**AVIS RELATIF À LA PROTECTION
CONTRE LES EVENTUELS EFFETS NOCIFS ET NUISANCES
PROVOQUÉS PAR LES RAYONNEMENTS NON IONISANTS
GÉNÉRÉS PAR DES ANTENNES ÉMETTRICES STATIONNAIRES**

Commune : LIEGE - Exploitant : ORANGE

Référence exploitant : 354L1_6/30370L1_6/40370L1_6/50370L1_6

Rapport n° 2862 / 2023

Figure 1 : Vue en plan des lieux de séjour et des points de contrôle

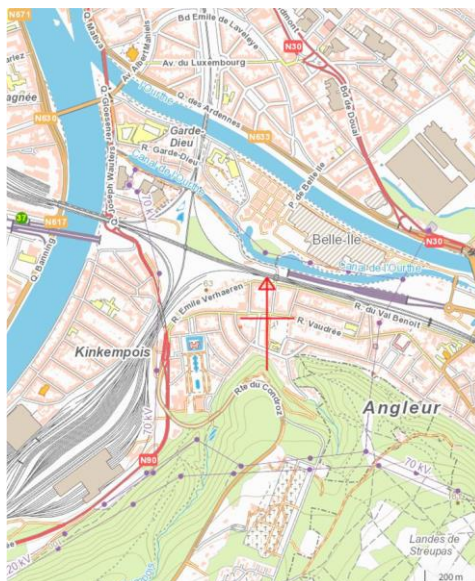
Les fréquences d'émission, la puissance rayonnée par chacune des antennes et leur gain permettent de déterminer le rayon de la zone à analyser. Tout dépassement de la limite par installation est exclu en dehors de cette zone. Le tableau 2 reprend les 35 LS² pour lesquels l'indice d'exposition est le plus élevé. Les différentes colonnes indiquent :

- le numéro du point de contrôle repris sur un des plans de la figure 1;
- le numéro du LS dans lequel se trouve le point de contrôle de la 1^{ère} colonne ;
- l'atténuation d'obstacle prise en compte pour le calcul de l'indice d'exposition dans le LS ;
- le résultat du calcul de l'indice d'exposition.

En ce qui concerne les antennes de l'installation mentionnées dans le tableau 1, la distance maximale à laquelle la limite pourrait être atteinte, à l'extérieur, est égale à 86,6 m. S'il n'y a pas de LS à une distance inférieure, les antennes respectent forcément la limite d'immission.

Dans le cas des LS situés à l'intérieur des bâtiments, une atténuation d'obstacle est prise en compte et il en résulte que la distance maximale à laquelle la limite pourrait être atteinte se réduit à 61,3 m.

Figure 2 : Vue en plan des installations d’antennes dans un rayon de 300 mètres autour de l’installation faisant l’objet de la demande d’avis

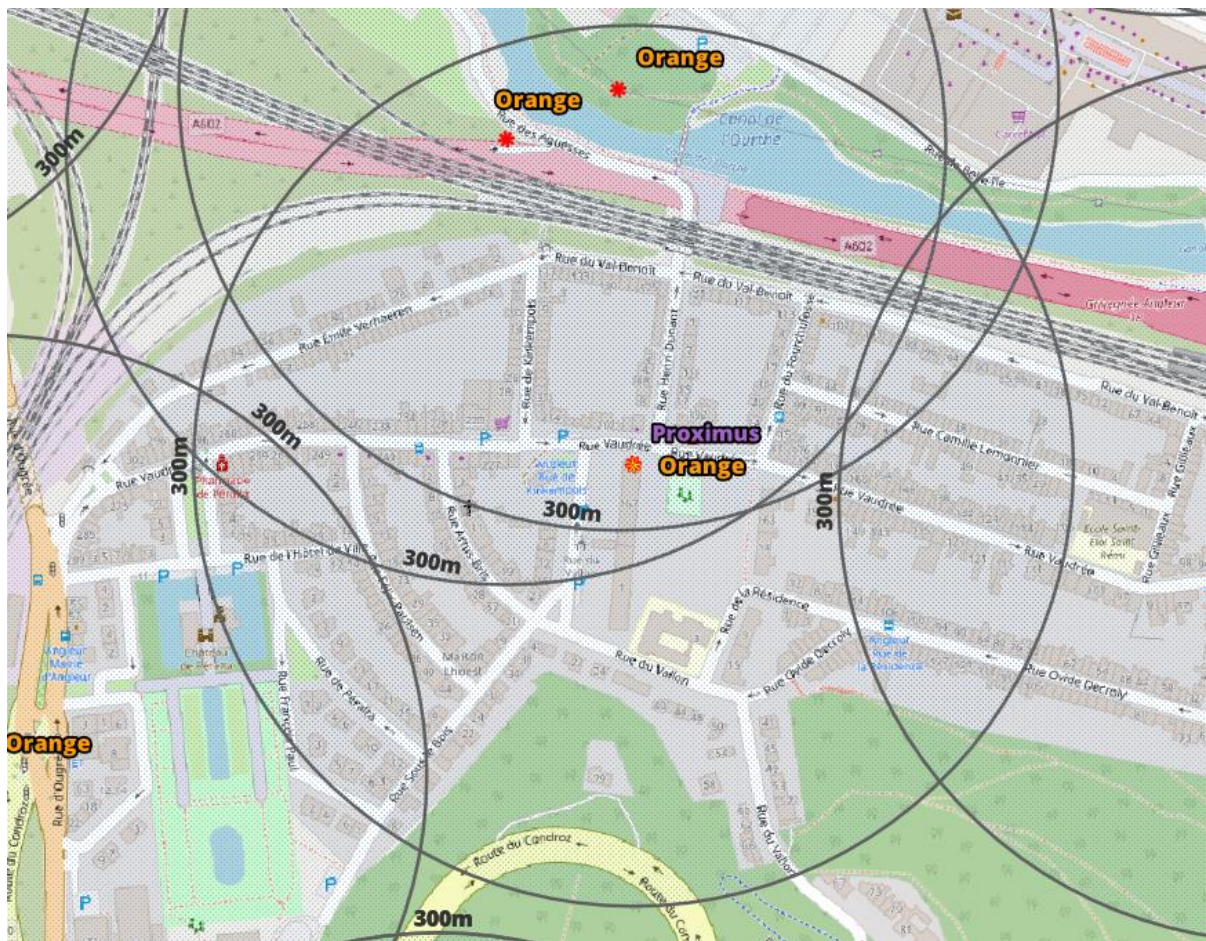
Le plan en projection verticale de la figure 2 indique la localisation des antennes actives éventuelles visées par le décret et situées dans un rayon de 300 mètres autour de l'installation référencée dans le paragraphe 2. Les données de localisation de ces antennes et les avis correspondant sont accessibles via le cadastre en ligne des antennes émettrices stationnaires⁶.

Compte tenu du nombre d’installations localisées dans la figure 2, il apparaît que l’intensité du rayonnement électromagnétique généré, dans les lieux de séjour situés à proximité de l’installation référencée dans le paragraphe 2, par l’ensemble des antennes émettrices stationnaires de l’ensemble des exploitants du même site d’antennes émettrices stationnaires respecte la limite fixée à l’article 4, § 2 du décret.
